Modulo per la presentazione delle osservazioni per i piani/programmi/progetti sottoposti a procedimenti di valutazione ambientale di competenza statale

ID: Codice procedura (ID_VIP/ID_MATTM):10844

Impianto per la produzione di energia elettrica da fonte eolica, costituito da 6 aerogeneratori della potenza complessiva di 37,2 MW, un sistema di accumulo da 25 MW e relative opere connesse in località "Rempillo" nel comune di Pitigliano (GR).

TESTO DELLE OSSERVAZIONI

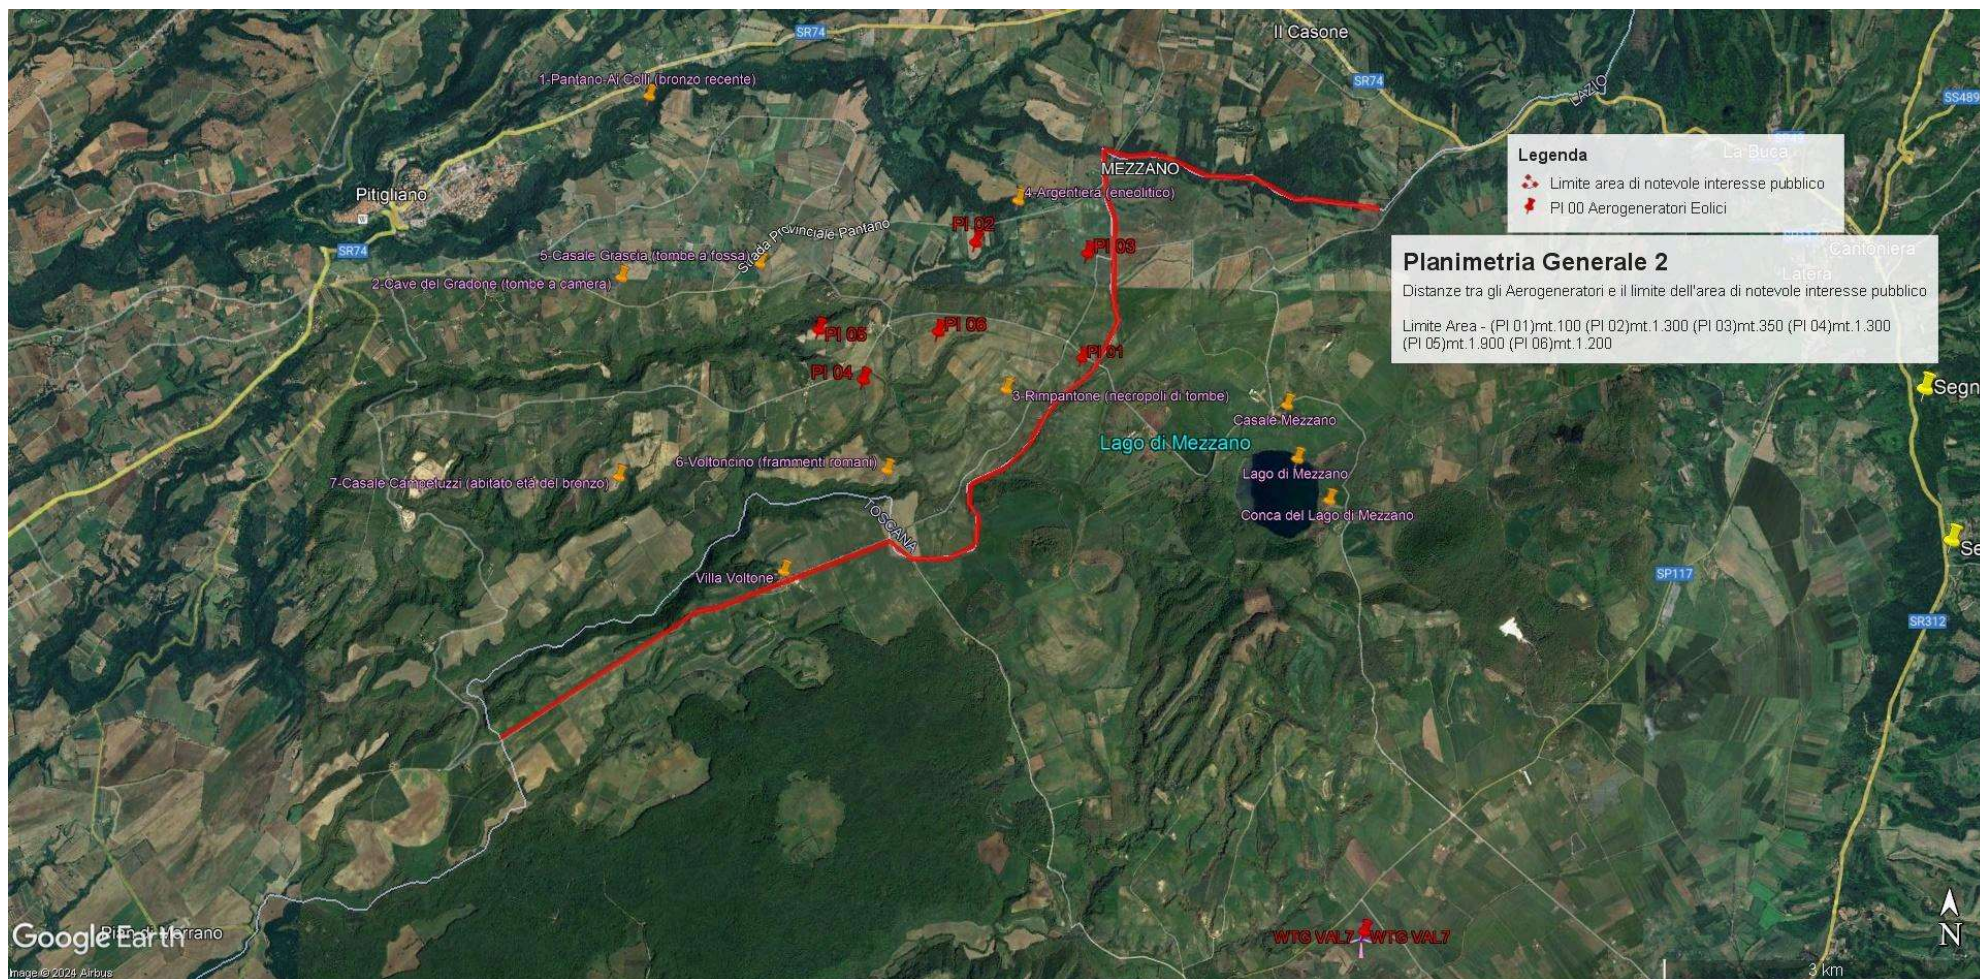
In sintesi, visti l'art. 20 comma 8 lettera c) quater del D.Lgs n 199/2021 e le Linee guida nazionali appena citate, considerato l'enorme impatto dell'impianto eolico industriale denominato “Rempillo” sulla zona paesaggistica di notevole interesse pubblico ben individuata nelle immagini

n.1 e n. 2 e sui Beni Culturali evidenziati nell' immagine n. 3 dell'Allegato alle presenti Osservazioni, per la collocazione delle pale P04 e P05 direttamente all'interno del perimetro di un'area archeologica e per gli impatti anche sull'area intermedia e vasta dei pregiati territori laziali della Tuscia settentrionale e in particolare di quelli del pitiglianese ricco di emergenze agricole, naturalistiche, storiche e archeologiche del periodo etrusco ma non solo, si chiede che venga negata l'autorizzazione all' insediamento dell'impianto eolico denominato "Rempillo".

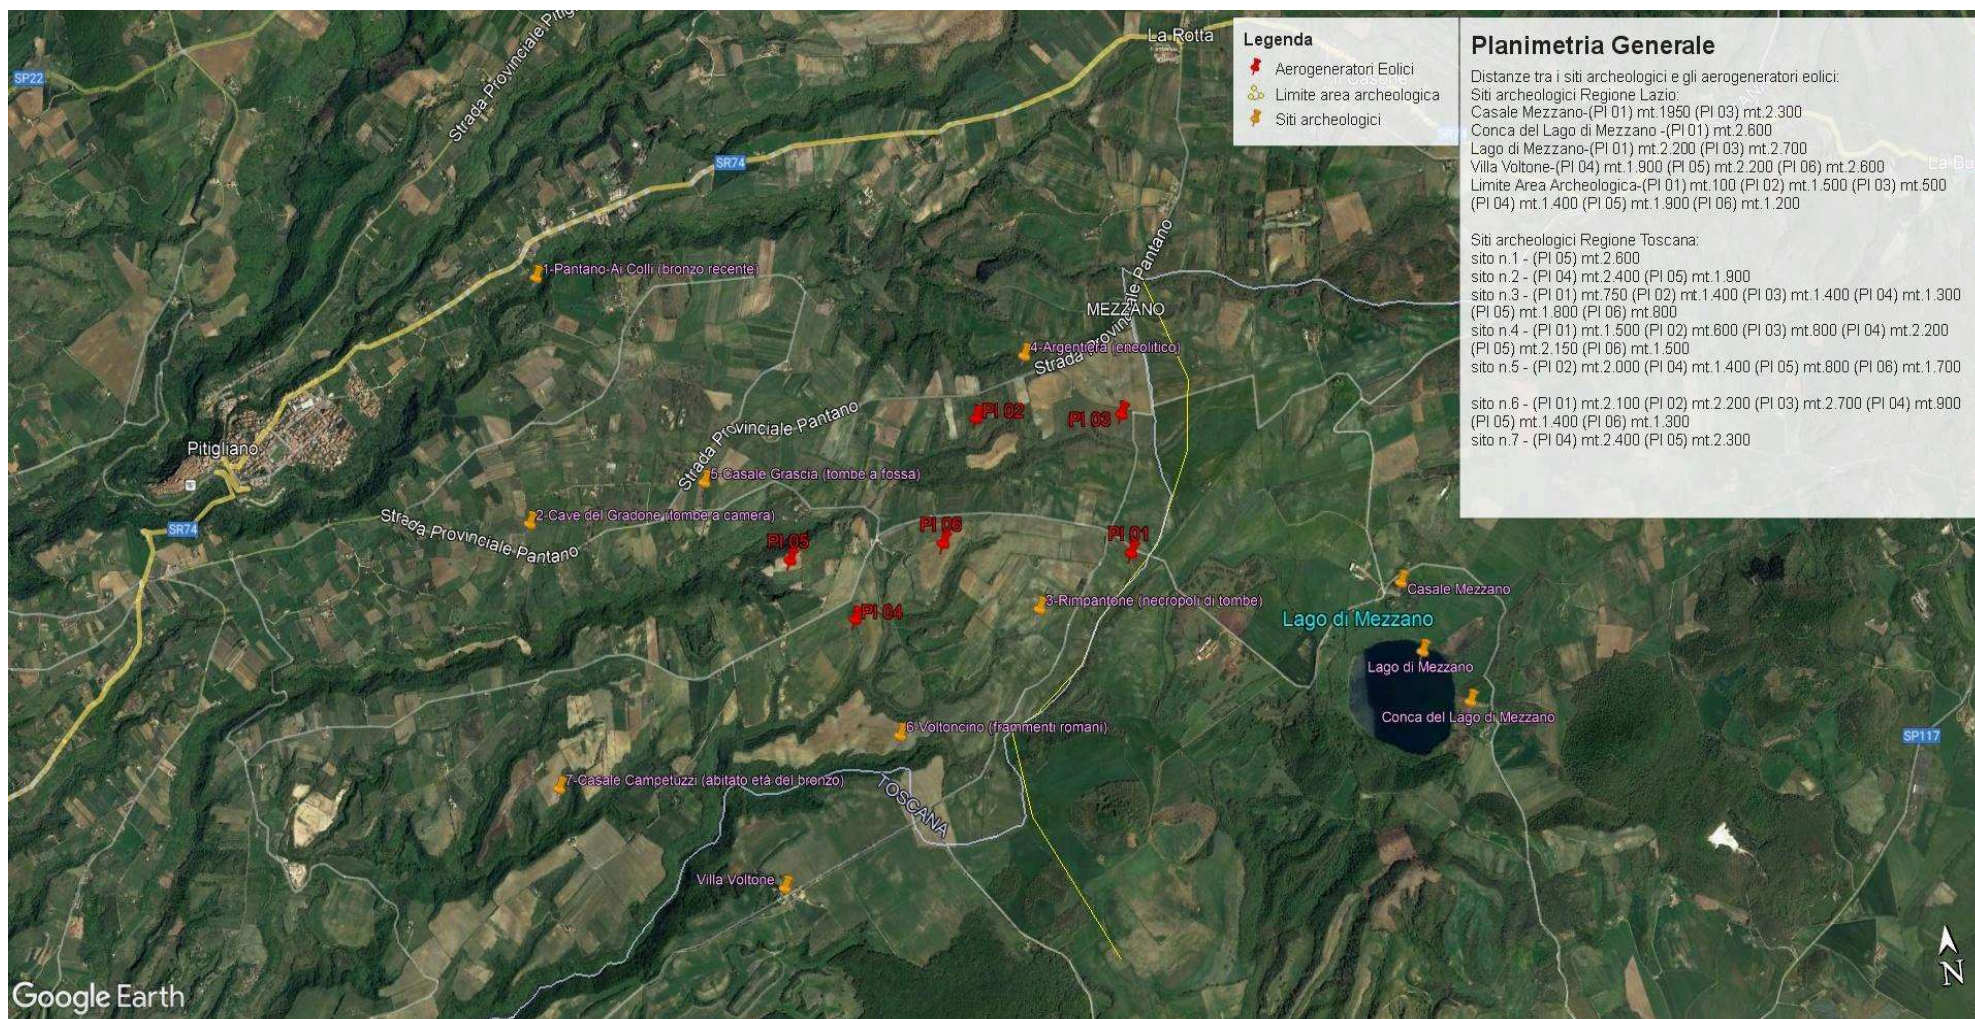
- h) Le zone di interesse archeologico evidenziate nell'immagine n. 3 a cui si aggiungono anche l'importante abitato protostorico di Sorgenti della Nova e Ruder del Castello altomedioevale che si trovano a circa 4 km dalle aree in cui è stato progettato l'impianto eolico industriale. Poco più lontano i resti del castello medioevale "Morronaccio". Nell'area vasta le preziose necropoli eneolitiche (Poggi Alti) ed etrusche di Pitigliano, Sovana e Sorano.

Immagine n. 4 Situazione di saturazione da impianti FER nella provincia di Viterbo. Non sono riportati gli impianti fotovoltaici e agrivoltaici che hanno inciso per buona parte nel cumulo di impianti FER per superare già nel 2023 gli obiettivi del PNIEC assegnati alla Regione Lazio per il 20230.

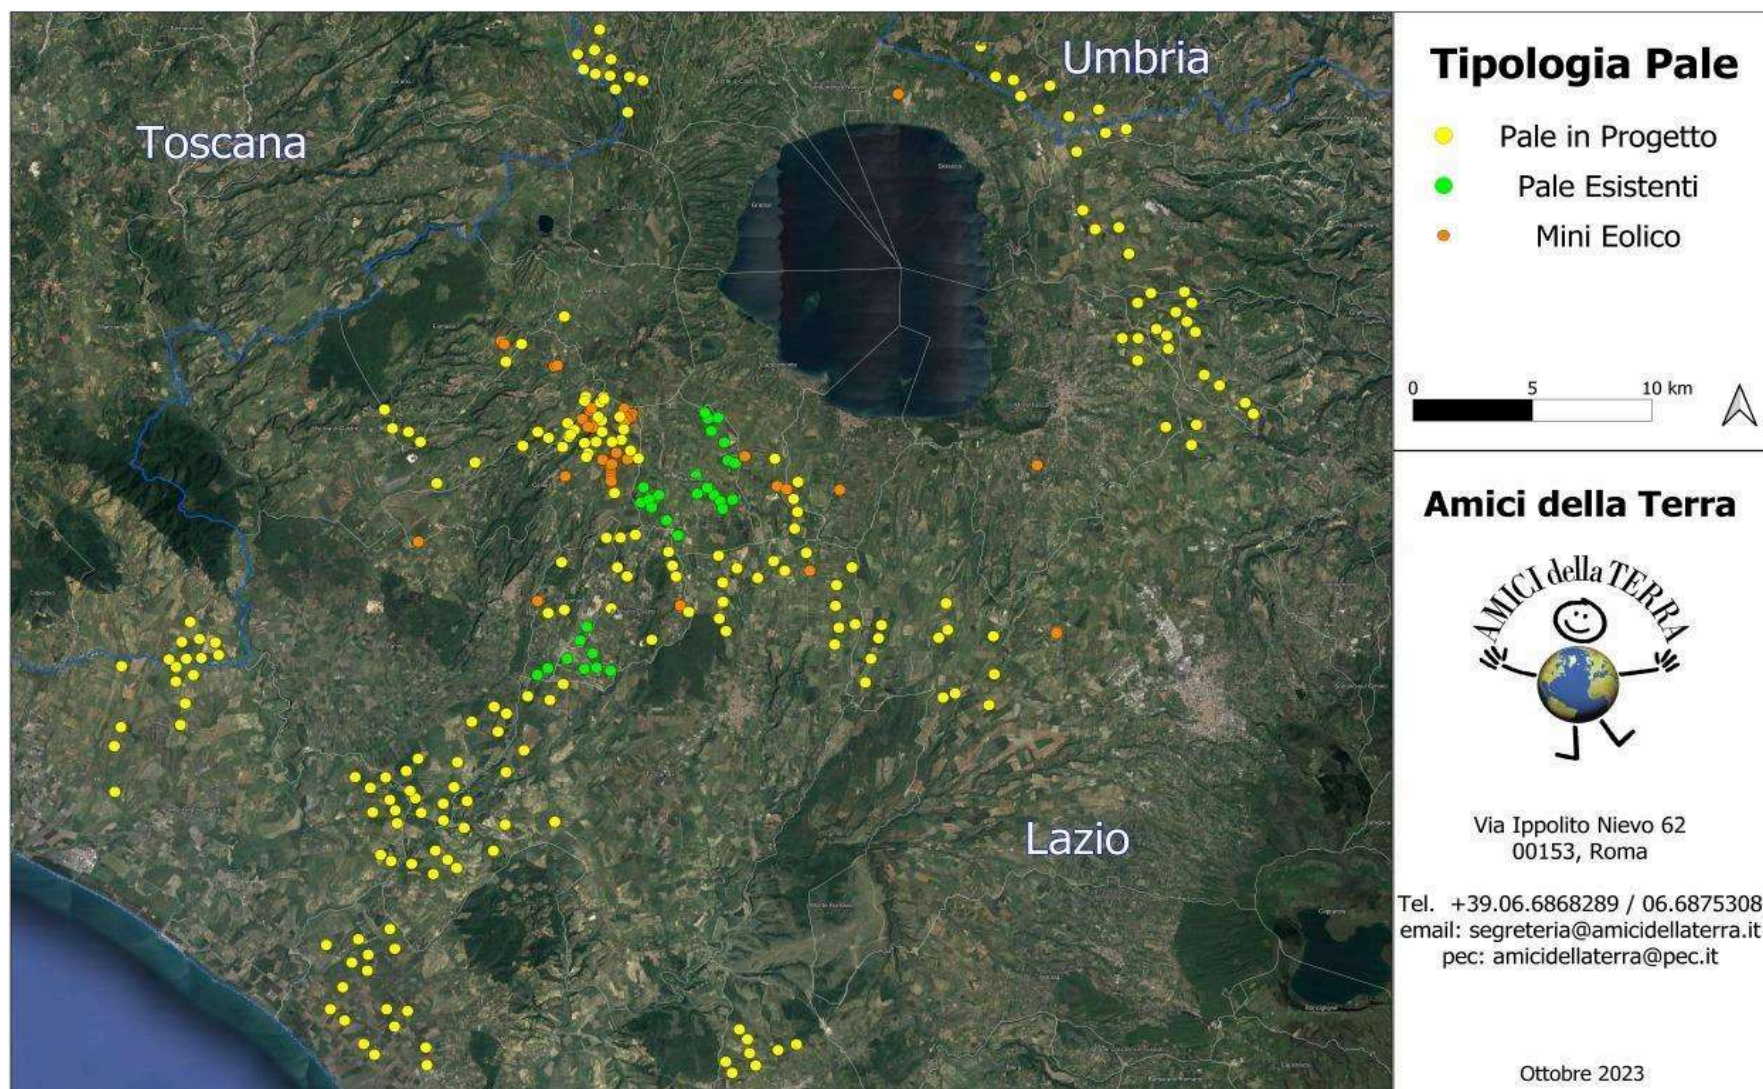
Quindi anche la Regione come Ente deputato dalla normativa nazionale a legiferare sulle aree idonee e non idonee si è espressa riguardo al fatto che abbia assolto ai doveri e alle quote stabilite dal PNIEC e in ambito regionale la provincia di Viterbo è stata quella con il più alto tasso di impianti FER tra tutte e quindi ormai satura ed il cumulo degli impianti FER installati, autorizzati e in progetto rappresenta una **elevata criticità per la sostenibilità ambientale di ulteriori eventuali iniziative,** L'impianto eolico “ Rempillo” pur essendo “esterno al confine provinciale e regionale ma nelle sue immediate vicinanze (a soli 100 metri i primi due aerogeneratori) oltre ad impattare sul territorio e sulle economie di tre Comuni del Lazio (Farnese, Valentano e Latera) si trova nelle fasce di rispetto dei Beni di notevole interesse pubblico come si è evidenziate nelle Osservazioni nn. 1 e 2 e crea anche degli impatti negativi anche sui beni naturalistici come verrà dettagliato nell'Osservazione n. 4. Inoltre andrebbe a sommarsi al già enorme cumulo di impianti eolici e fotovoltaici e geotermici che già creano una elevata criticità ambientale nella provincia di Viterbo e interferiscono anche con il territorio toscano come si può vedere dalle immagini nn. 4 e 5 dell'Allegato n. 1.
